WYJAŚNIENIA TREŚCI SWZ

Dotyczy: postępowania prowadzonego w trybie przetargu nieograniczonego na podstawie ustawy z dnia 11.09.2019 r. Prawo zamówień publicznych (Dz. U. z 2023 r., poz. 1605, tj. z dnia 14.08.2023 r. z późn. zm;) zwanej dalej "ustawą PZP" pn. **Wybór wykonawcy robót budowlanych dla ZADANIA NR 1 obejmującego II Etap budowy równoległej drogi kołowania oraz I Etap przebudowy drogi startowej na odcinku o długości ok. 700 m wraz z infrastrukturą techniczną na lotnisku Rzeszów-Jasionka**

PYTANIE NR 69 z dnia 13.09.2024r

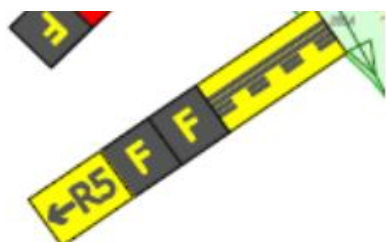
W przypadku zmiany oznakowania pionowego poprzeczki zatrzymania na DK-F i uznaniu, że jest to start intersekcyjny prosimy o dodanie odpowiedniego znaku pionowego zgodnie z CS ADR.DSN.N.785 (a)(5).

Zgodnie z odpowiedzią nr 68.
